АНКЕТА

Проведення аудиту доступності будинків і споруд громадського призначення

Дата обстеження: 18 лютого 2020 року

Назва об'єкту: Будівля гуртожитку за адресою: вул. Космонавтів, буд.10 в м. Горішні Плавні Полтавської обл.

7. Туалети і душові кабінки

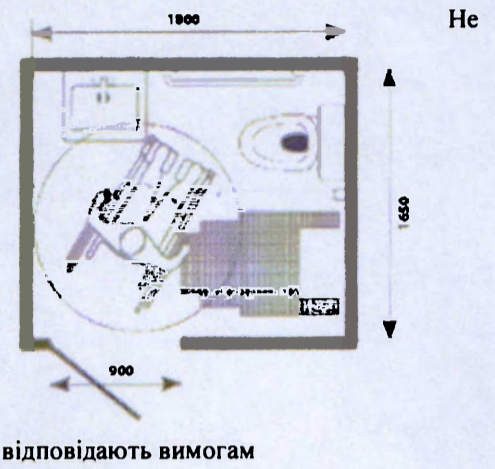
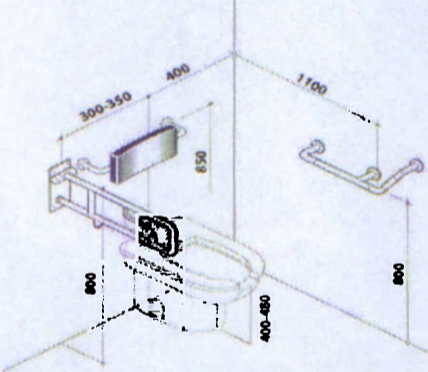
Існуючий туалет та душову кабінку в кімнаті для маломобільних груп населення потрібно до облаштувати для застосування потреб людей на колясках.
